工程名稱：觀塘裕民坊

工程項目：幕牆 大貨企橫(T1)(26,28/F)(不連層款)

√837 T1座 26F-28F 非連接件扣圖修改(原圖:0519)

名稱	單玻插線	制圖	WX	2019.04.10	修改	A	
材料	X85560	復核	HH	2019.04.16	日期	2019.5.31	
顏色	EC-DG-S332054 (3塗)	批准			圖號	UN-EHC80

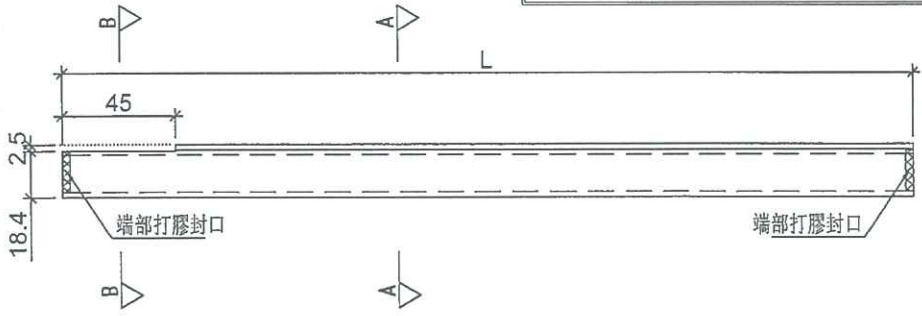
长度错误，原长度930.5，修改为887.5

名稱	單玻插線	制圖	WX	2019.04.10	修改	A		
材料	X85560	復核	HH	2019.04.16	日期	2019.5.31		
顏色	EC-DG-S332054 (3塗)	批准			圖號	UN-EHC80a

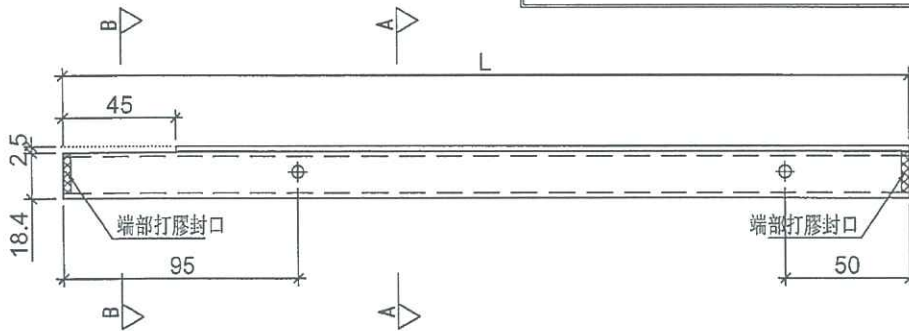
长度错误，原长度930.5，修改为887.5
